**Forum mondial de l'harmonisation  
des Règlements concernant les véhicules****179<sup>e</sup> session**

**État d'avancement de l'élaboration de nouveaux RTM ONU****ou d'amendements à des RTM ONU existants :****RTM ONU n° 6 (Vitrages de sécurité)****Demande d'autorisation d'élaborer des amendements  
au RTM ONU n° 6 (Vitrages de sécurité)****Communication du représentant de la République de Corée\***

## **Demande d'autorisation d'élaborer des amendements au RTM ONU n° 6 (Vitrages de sécurité)**

Figure 4  
Détermination de la zone I

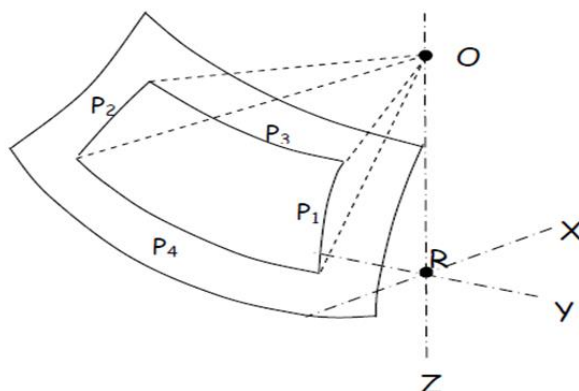
- v) Paragraphe 7.1.3.3.2 Zone I – La zone du pare-brise délimitée par l'intersection du pare-brise avec les quatre plans ci-après :

**Le masque opaque peut être exclu de la zone I. Il s'agit des zones limitées où il est prévu qu'un dispositif de détection, comme un détecteur de pluie, un rétroviseur ou des capteurs de véhicules autonomes, sera fixé sur la surface interne du pare-brise. Le masque opaque où ces dispositifs peuvent être installés est défini au paragraphe 7.1.3.2.4 (fig. 2 a) et 2 b)) de la présente annexe.**
